VÝMĚNA PANELŮ BKV, ULICE HANYCHOVSKÁ DIO ÚSEK SÁZAVSKÁ – AMERICKÁ

DETAIL U KŘIŽOVATKY URALSKÁ X AMERICKÁ

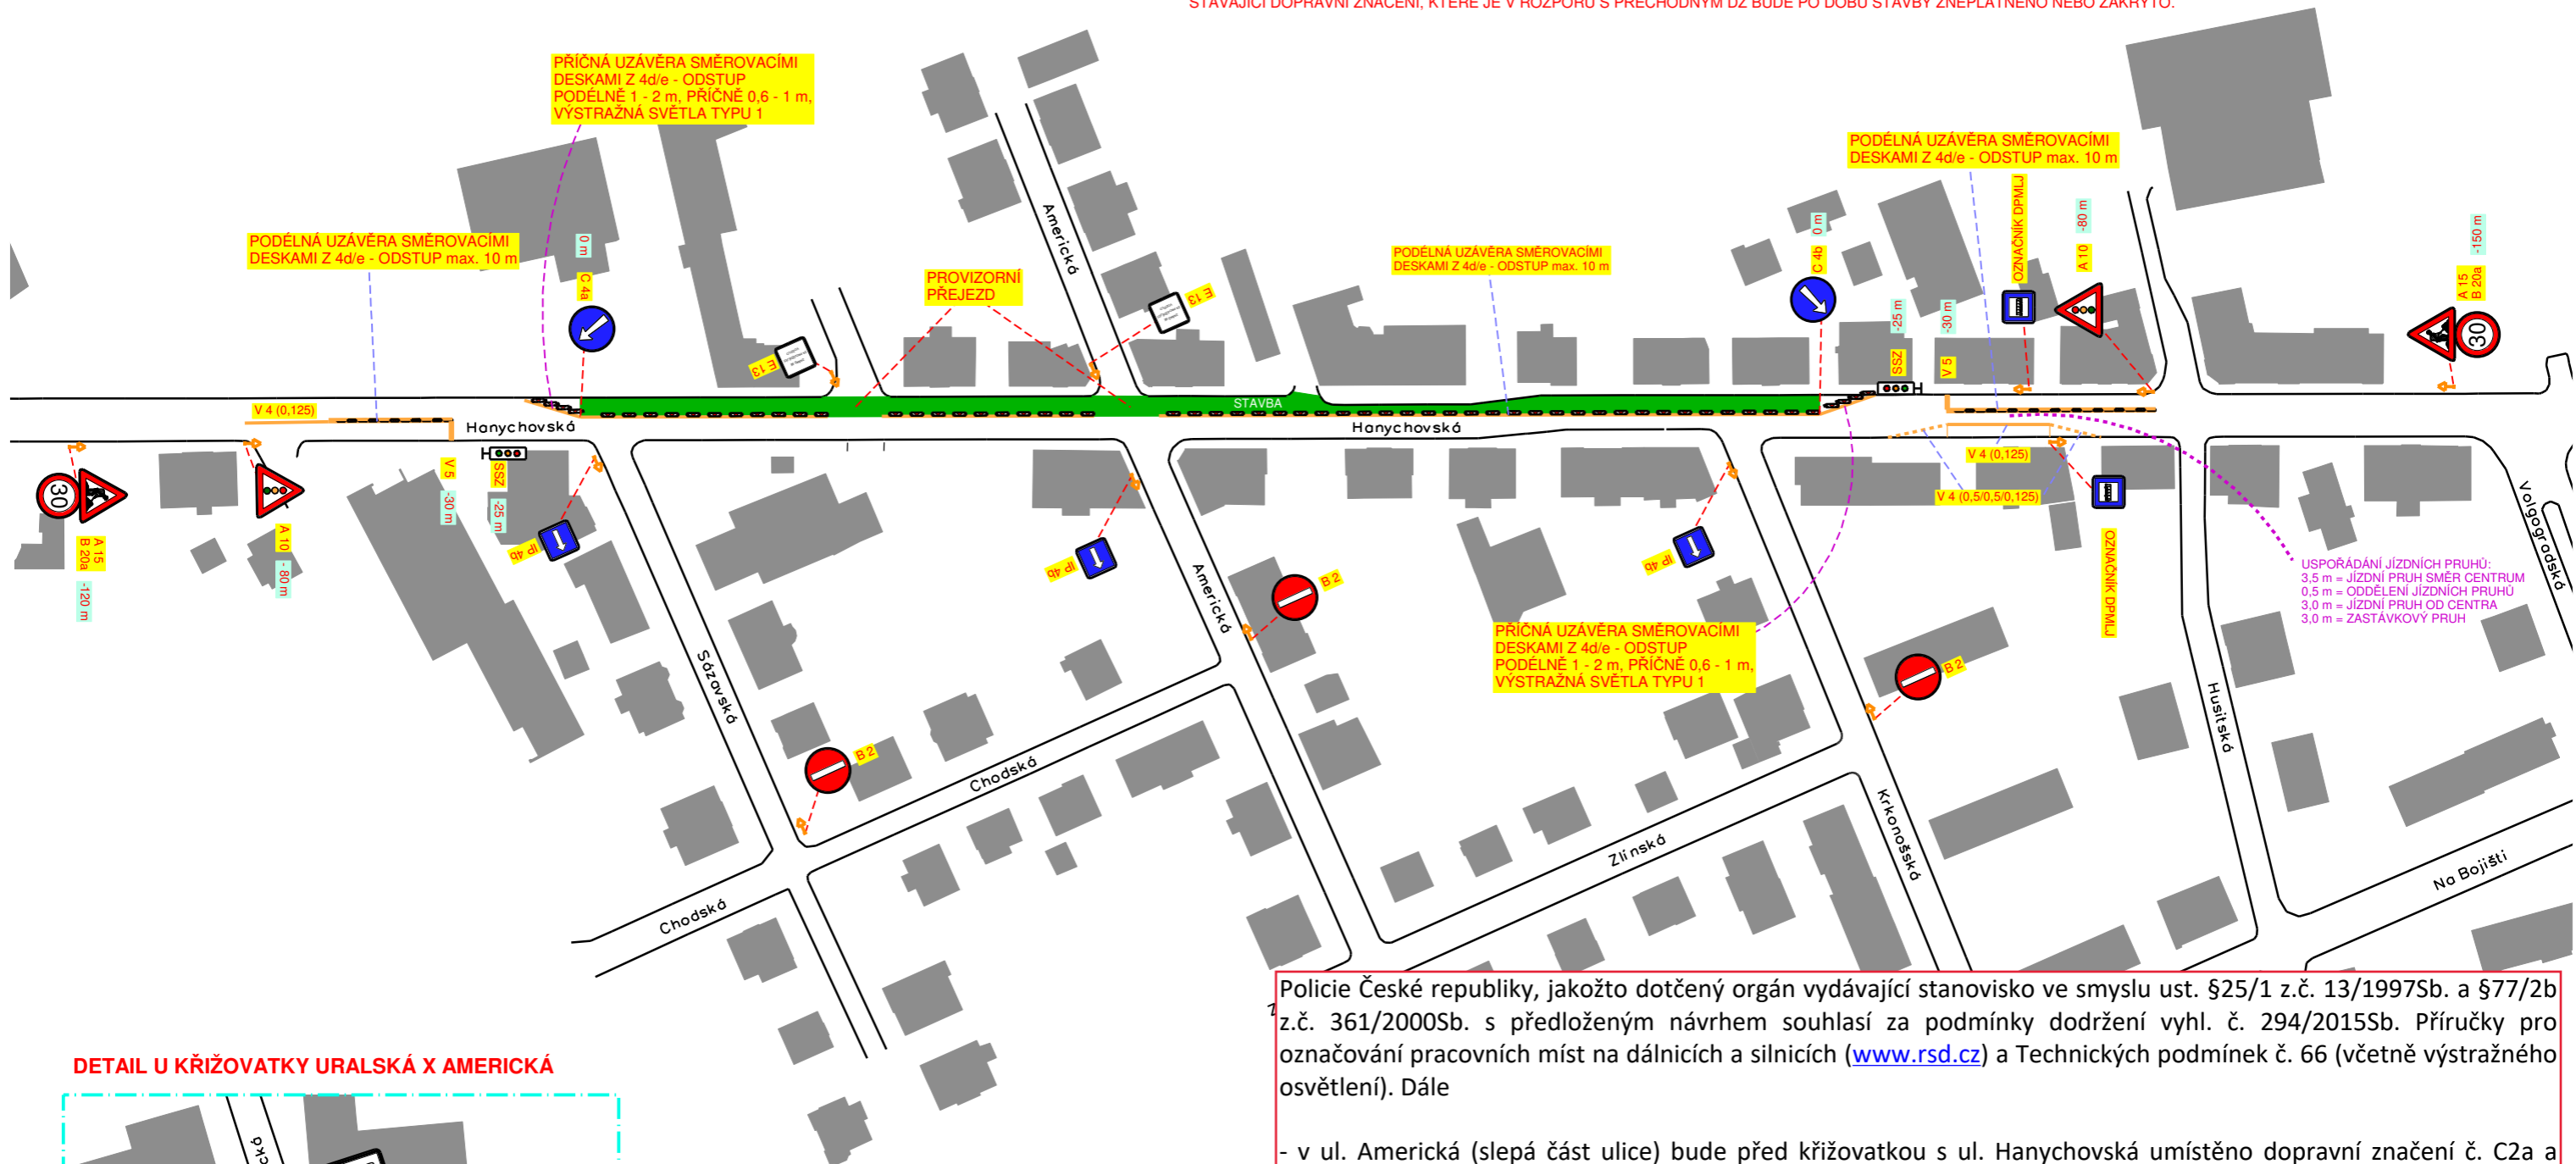
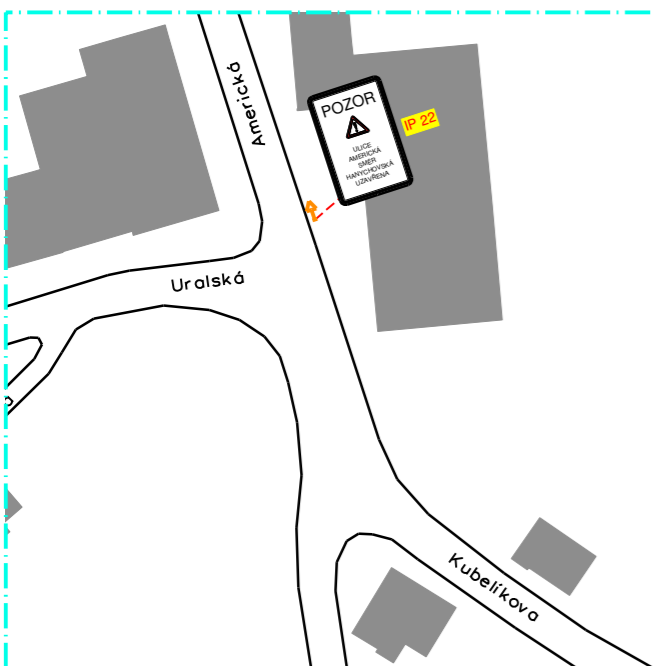
Policie České republiky, jakožto dotčený orgán vydávající stanovisko ve smyslu ust. §25/1 z.č. 13/1997Sb. a §77/2b z.č. 361/2000Sb. s předloženým návrhem souhlasí za podmínky dodržení vyhl. č. 294/2015Sb. Příručky pro označování pracovních míst na dálnicích a silnicích (www.rsd.cz) a Technických podmínek č. 66 (včetně výstražného osvětlení). Dále

- v ul. Americká (slepá část ulice) bude před křižovatkou s ul. Hanychovská umístěno dopravní značení č. C2a a nebude užito značení č. E13 (zařad' se za poslední vozidlo).

- Na komunikaci, která vede k čp. 541/34, 540/30 atd. bude umístěno třetí SSZ a nebude tedy užito značení E13 (zařad' se za poslední vozidlo). Doprava bude tedy řízena trojcestným semaforem, ideálně SSZ s detekcí.
